**Oggetto:** Valutazione di Impatto Ambientale Collegamento stabile tra la Sicilia e la Calabria (C.U.P. C41C23002750005) – Codice procedura ID 11169

I sottoscritti cittadini elencati in calce,  
presentano le seguenti osservazioni in merito al progetto indicato in oggetto.

estrapolate rispettivamente dal S.I.T.R. (ove le aree sottoposte al regime “1d” sono evidenziate in giallo e quelle relative a “1m” in rosa) e dalle cartografie del progetto (in particolare l’elaborato “Sicilia – carta delle interferenze con il sistema dei vincoli – tav. 1/3”):

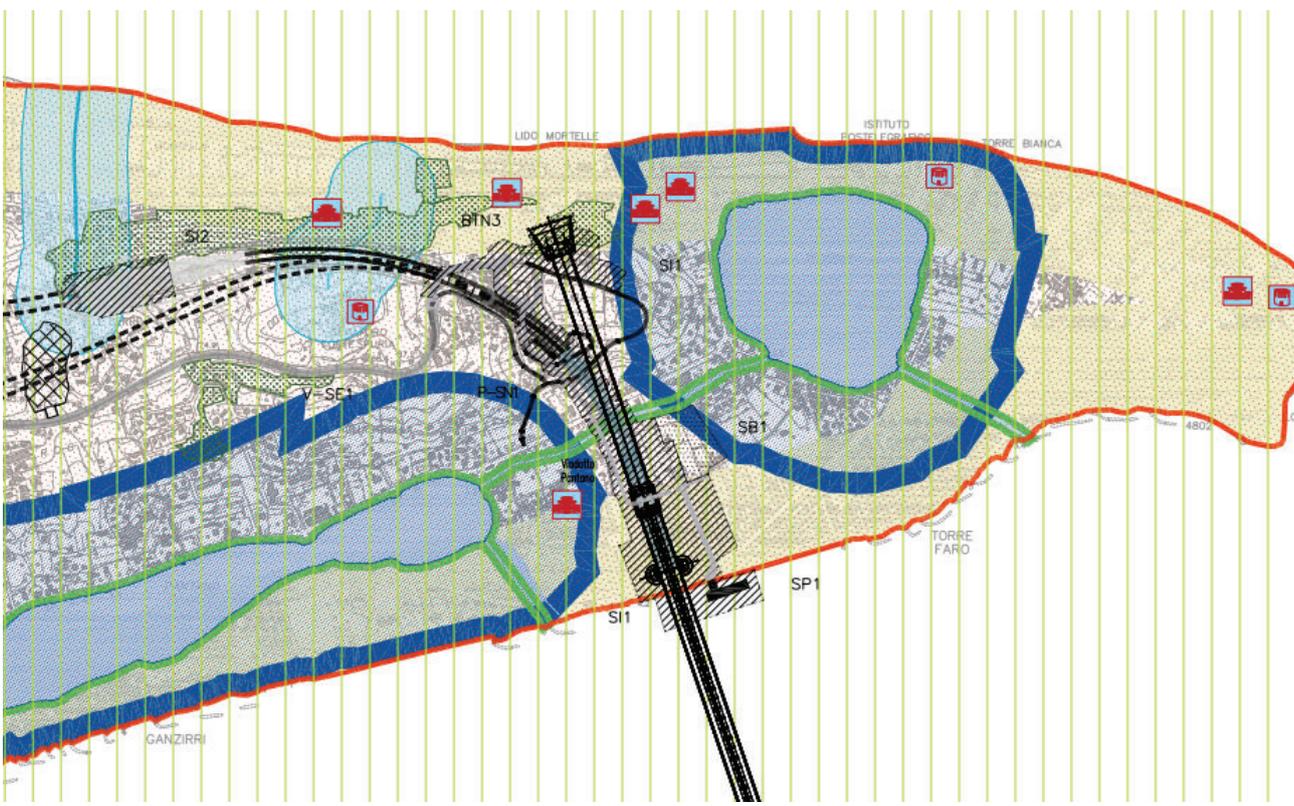
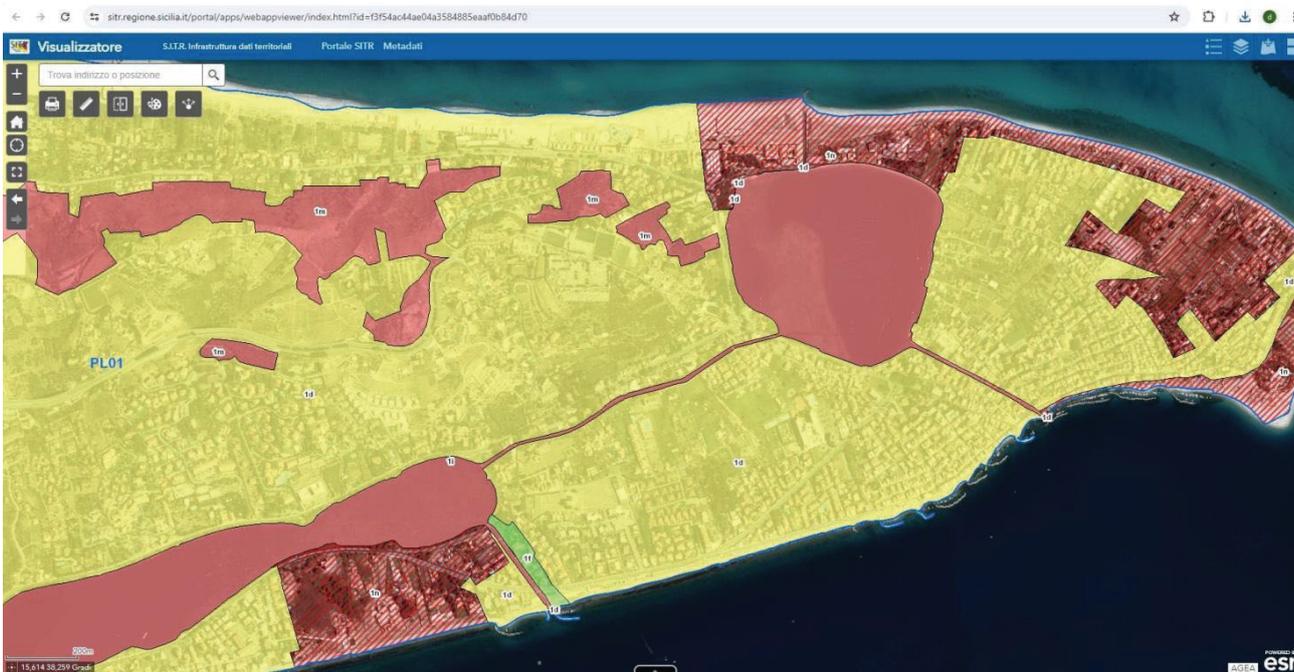
In effetti consultando il visualizzatore del S.I.T.R. della Regione Siciliana<sup>1</sup> è possibile verificare che parti significative del progetto ricadono in aree sottoposte ai regimi normativi “1m” e “1d” del Piano paesaggistico dell’ambito 9, come si evince chiaramente dal confronto delle seguenti figure,

E' evidente pertanto come il progetto in questione, interferendo massicciamente con le suddette aree, presenti una incompatibilità insanabile con le disposizioni del Piano Paesaggistico dell'ambito 9.

estrapolate rispettivamente dal S.I.T.R. (ove le aree sottoposte al regime "1d" sono evidenziate in giallo e quelle relative a "1m" in rosa) e dalle cartografie del progetto (in particolare l'elaborato "Sicilia – carta delle interferenze con il sistema dei vincoli – tav. 1/3"):

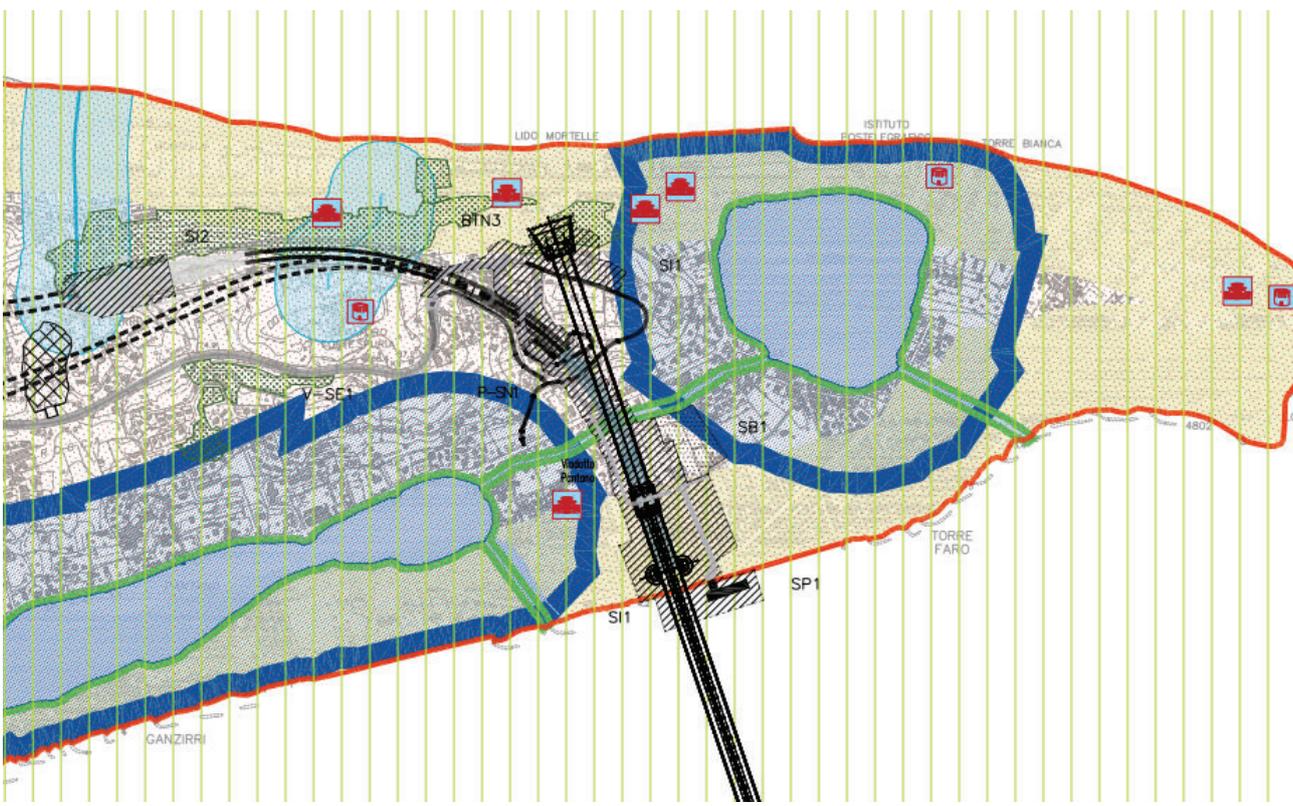
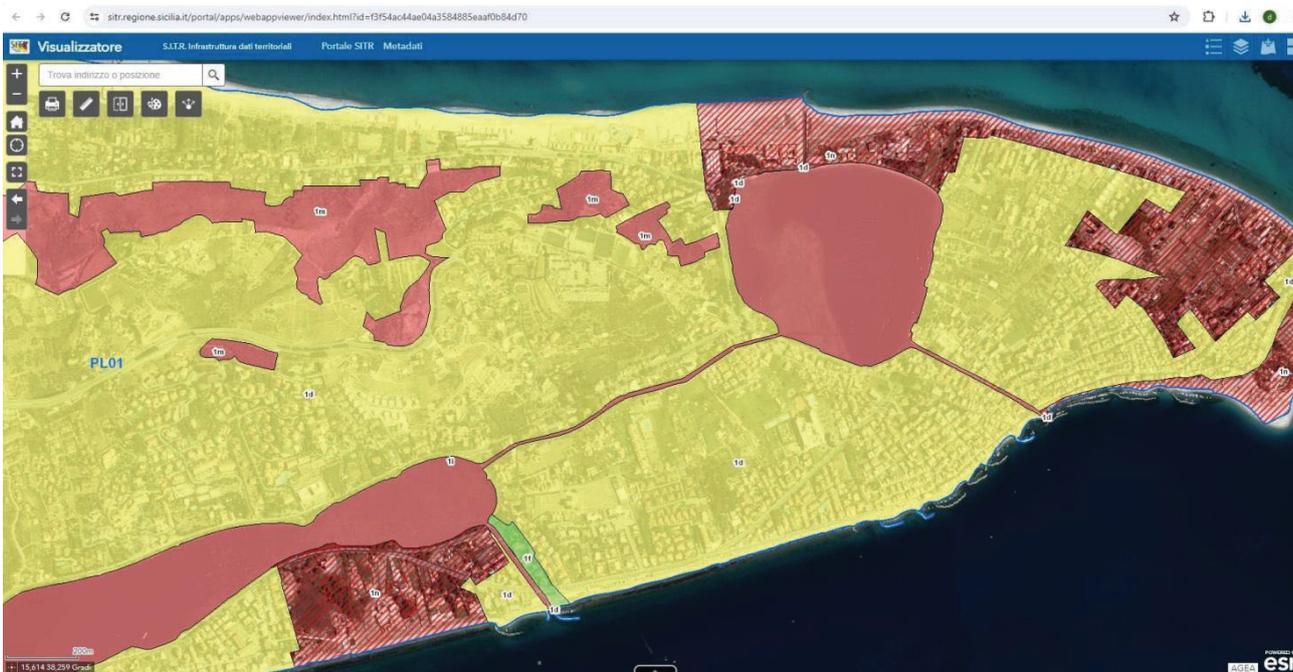
In effetti consultando il visualizzatore del S.I.T.R. della Regione Siciliana<sup>1</sup> è possibile verificare che parti significative del progetto ricadono in aree sottoposte ai regimi normativi “1m” e “1d” del Piano paesaggistico dell'ambito 9, come si evince chiaramente dal confronto delle seguenti figure,

E' evidente pertanto come il progetto in questione, interferendo massicciamente con le suddette aree, presenti una incompatibilità insanabile con le disposizioni del Piano Paesaggistico dell'ambito 9.

estrapolate rispettivamente dal S.I.T.R. (ove le aree sottoposte al regime "1d" sono evidenziate in giallo e quelle relative a "1m" in rosa) e dalle cartografie del progetto (in particolare l'elaborato "Sicilia – carta delle interferenze con il sistema dei vincoli – tav. 1/3"):

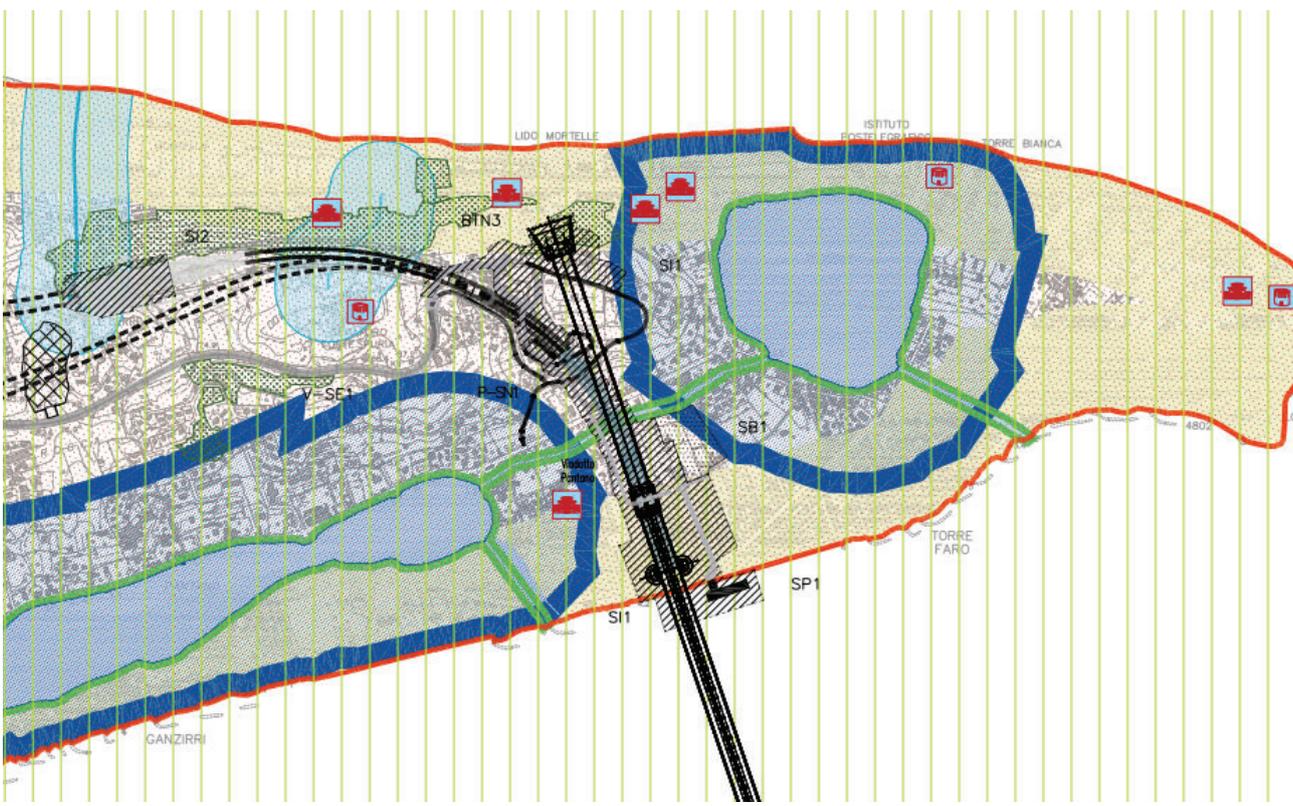
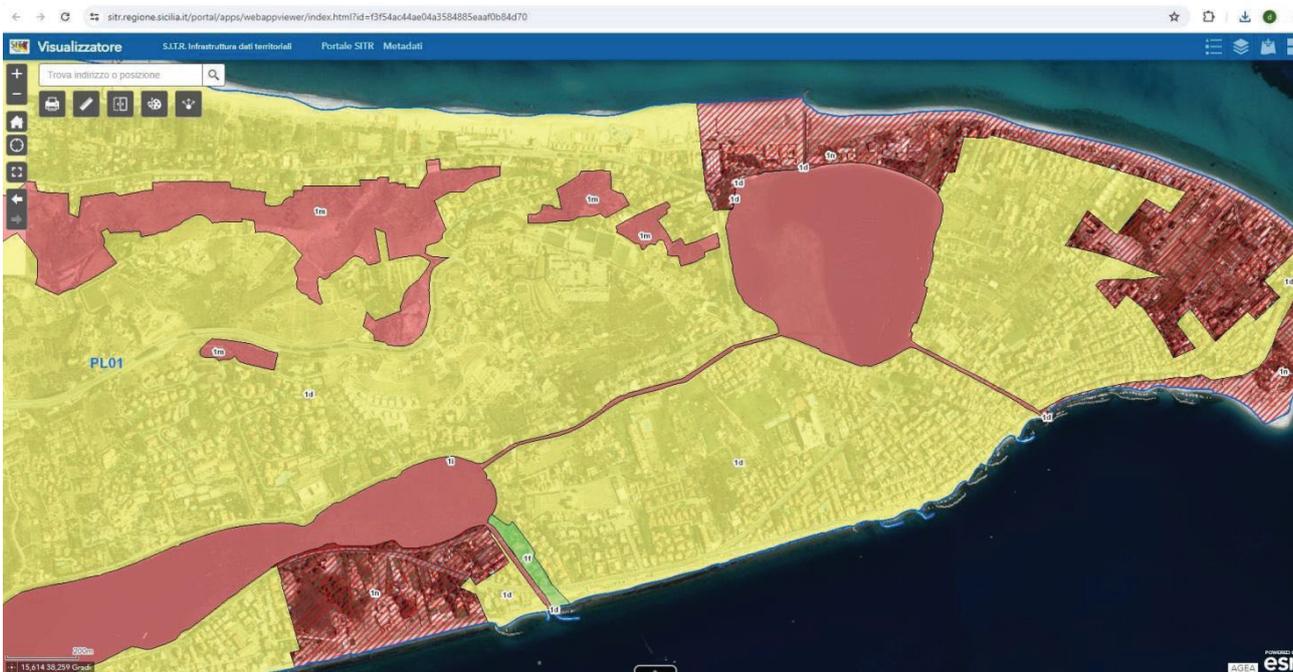
In effetti consultando il visualizzatore del S.I.T.R. della Regione Siciliana<sup>1</sup> è possibile verificare che parti significative del progetto ricadono in aree sottoposte ai regimi normativi “1m” e “1d” del Piano paesaggistico dell'ambito 9, come si evince chiaramente dal confronto delle seguenti figure,

E' evidente pertanto come il progetto in questione, interferendo massicciamente con le suddette aree, presenti una incompatibilità insanabile con le disposizioni del Piano Paesaggistico dell'ambito 9.

estrapolate rispettivamente dal S.I.T.R. (ove le aree sottoposte al regime “1d” sono evidenziate in giallo e quelle relative a “1m” in rosa) e dalle cartografie del progetto (in particolare l’elaborato “Sicilia – carta delle interferenze con il sistema dei vincoli – tav. 1/3”):

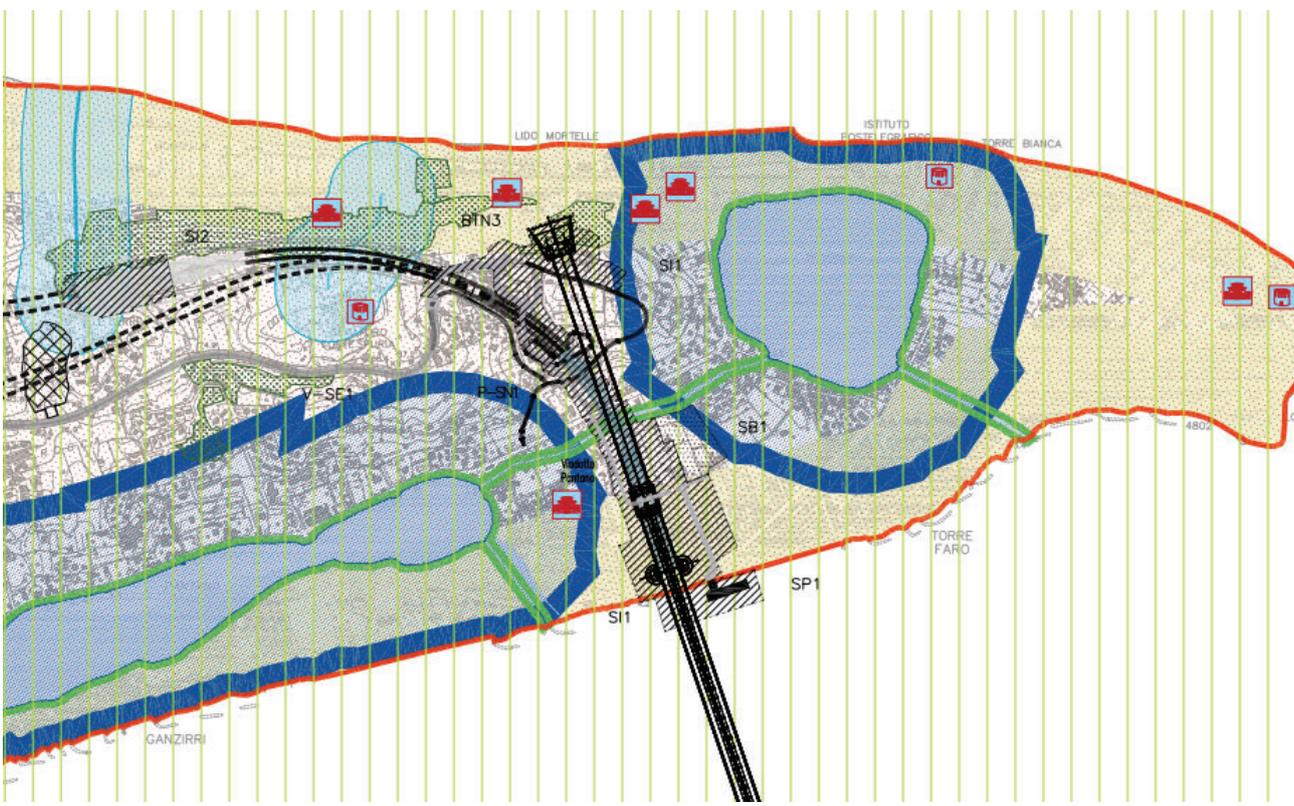
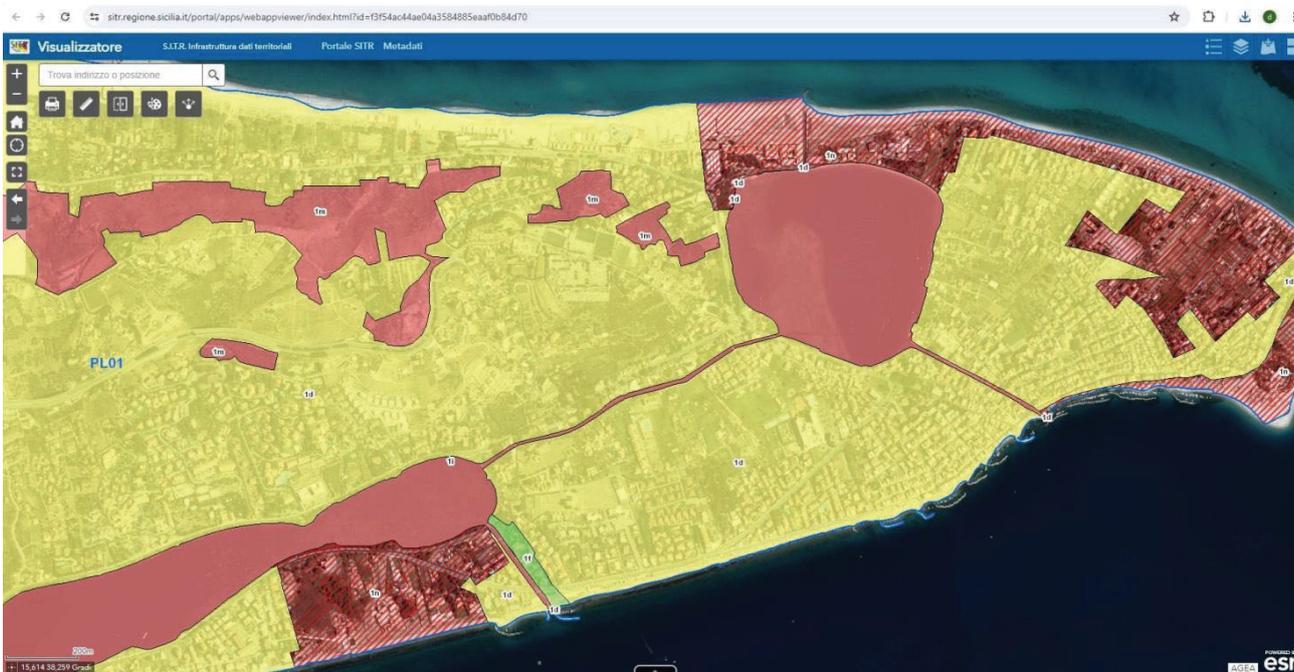
In effetti consultando il visualizzatore del S.I.T.R. della Regione Siciliana<sup>1</sup> è possibile verificare che parti significative del progetto ricadono in aree sottoposte ai regimi normativi “1m” e “1d” del Piano paesaggistico dell'ambito 9, come si evince chiaramente dal confronto delle seguenti figure,

E' evidente pertanto come il progetto in questione, interferendo massicciamente con le suddette aree, presenti una incompatibilità insanabile con le disposizioni del Piano Paesaggistico dell'ambito 9.

estrapolate rispettivamente dal S.I.T.R. (ove le aree sottoposte al regime “1d” sono evidenziate in giallo e quelle relative a “1m” in rosa) e dalle cartografie del progetto (in particolare l’elaborato “Sicilia – carta delle interferenze con il sistema dei vincoli – tav. 1/3”):

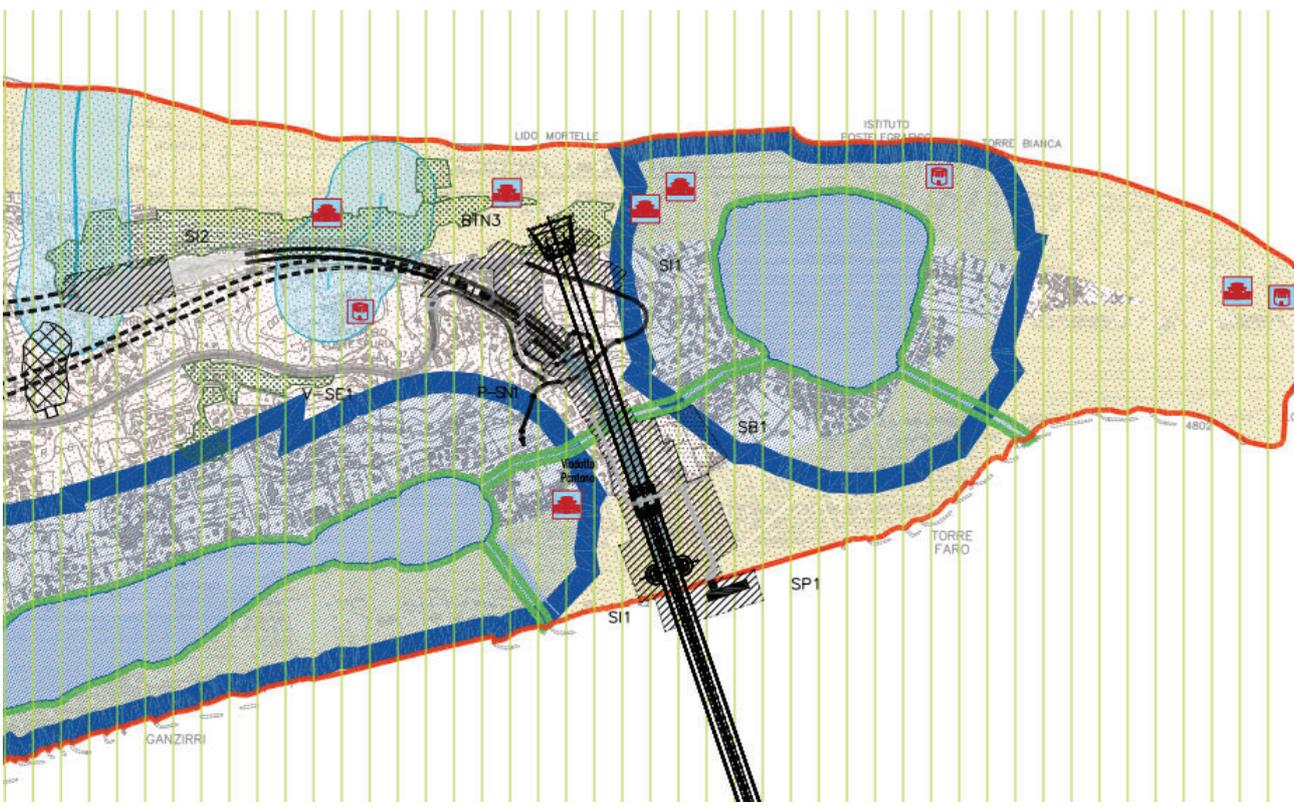
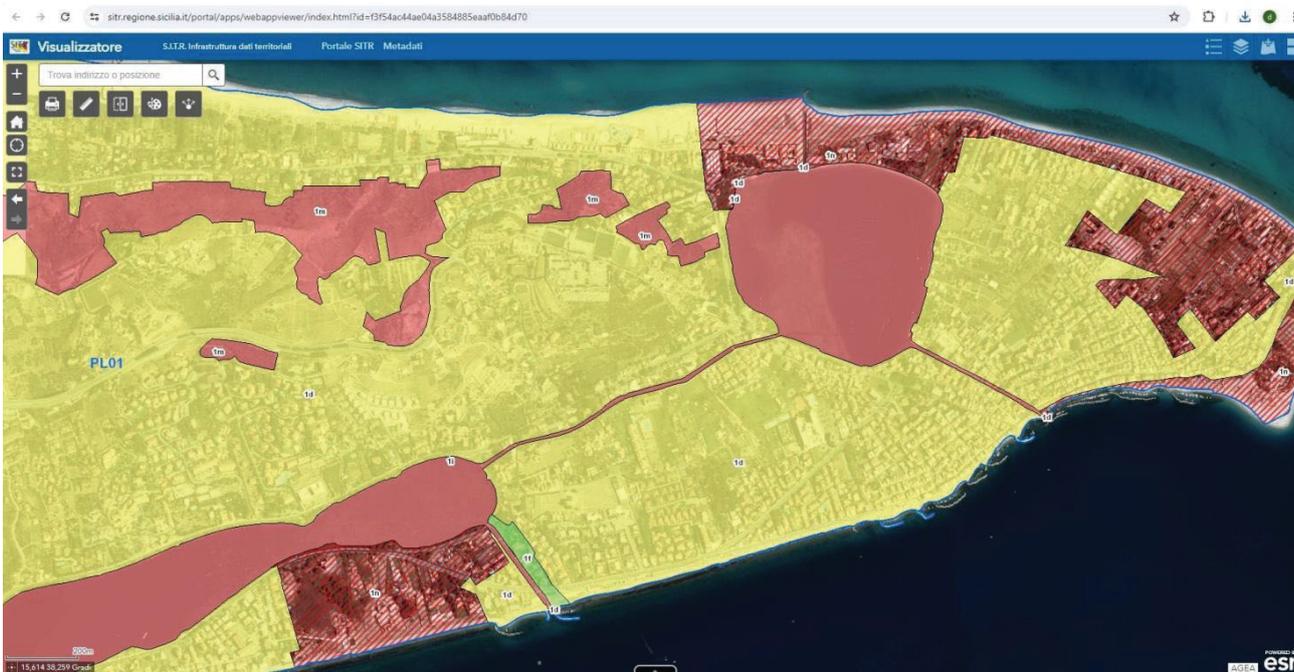
In effetti consultando il visualizzatore del S.I.T.R. della Regione Siciliana<sup>1</sup> è possibile verificare che parti significative del progetto ricadono in aree sottoposte ai regimi normativi “1m” e “1d” del Piano paesaggistico dell'ambito 9, come si evince chiaramente dal confronto delle seguenti figure,

E' evidente pertanto come il progetto in questione, interferendo massicciamente con le suddette aree, presenti una incompatibilità insanabile con le disposizioni del Piano Paesaggistico dell'ambito 9.
